**AGENCE FRANÇAISE
POUR LA BIODIVERSITÉ**

Objet : Seconde demande d'avis préalable à la Déclaration d'Utilité Publique (DUP) du projet Artère du Cotentin II déposé par GRT Gaz, suite à la révision du dossier en avril 2018.

AVIS TECHNIQUE

Libellé du projet	Artère du Cotentin II – Seconde demande d'avis préalable à la Déclaration d'Utilité Publique (DUP), suite à la révision du dossier en avril 2018.
Maître d'ouvrage	GRT GAZ
Localisation	Département du Calvados entre Ifs et Mont en Bessin
Service demandeur	DREAL Normandie, Service Risques
Date d'émission de la demande	28 juin 2018
Rédacteur(s) - service	Thomas SCHWAB, DiR Hauts-de-France, Normandie Loïc LECAPITAINE, DiR Hauts-de-France, Normandie Yann MOUCHEL, Chef du Service Départemental du Calvados
Référence de l'avis initial	17TS007 du 27/10/2017

Fig. 112. De l'aire d'étude au tracé de moindre impact

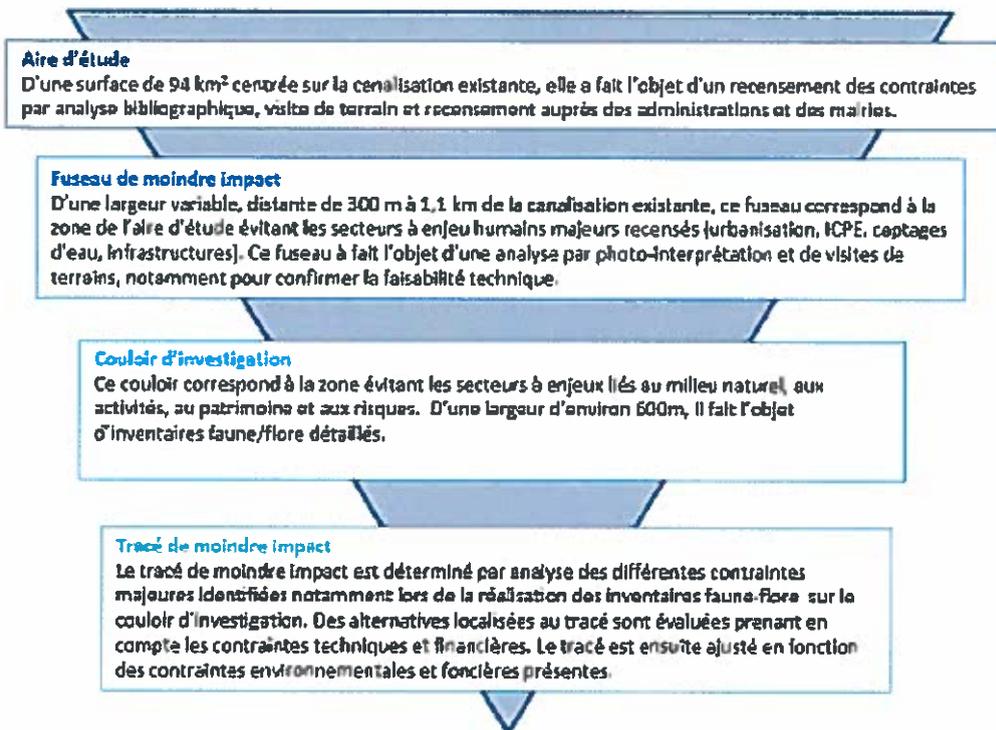
L'aire d'étude étant considérée comme trop grande pour effectuer des inventaires faune-flore suffisamment exhaustifs, l'étude du milieu naturel a été effectuée sur un couloir d'investigation. Il tient compte de l'évitement des enjeux majeurs physiques, naturels et humain mais également des contraintes techniques inhérentes au projet.

Le choix de retenir le scénario du projet 12km par rapport à celui de 19km constitue une mesure d'évitement notable. On constate que les 7km exclus sont davantage impactants pour les zones humides, ils font passer les surfaces de zones humides impactées de 1 à 3 ha environ. La partie ouest du projet initial (interface entre la grande plaine de Caen et le bocage normand) présentant davantage d'enjeux écologiques, est ainsi évitée.

Fig. 3. Emprise de la zone de travaux

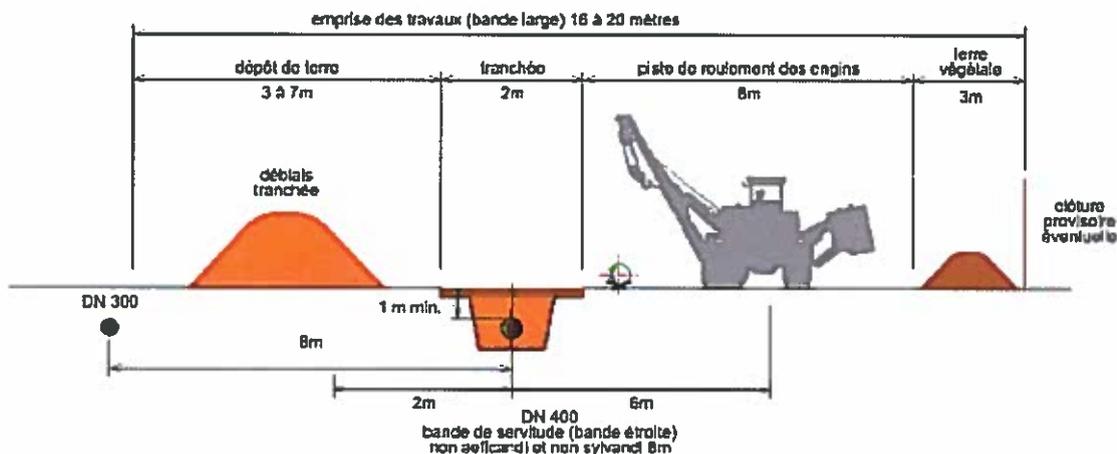
La piste de chantier ou bande de passage est évaluée entre 16 et 20m de large (voir figure ci-dessous, figure 3, page 17).

Certaines emprises de chantier seront remises en état **mais le dossier n'indique pas clairement les sites bénéficiant de replantation et ceux n'en bénéficiant pas car ils sont situés sur la bande de servitude au sein de laquelle les plantations sont soumises à un entretien strict.**

Une synthèse des surfaces impactées par les défrichements et les déboisements doit être produite. En corollaire, il doit être proposé à minima une remise à l'état de ces milieux ou une compensation en cas d'impossibilité justifiée de remise à l'état initial.

L'absence à ce stade d'une délimitation des emprises chantier ne permet pas une identification précise des surfaces potentiellement impactées temporairement ou définitivement par le projet.
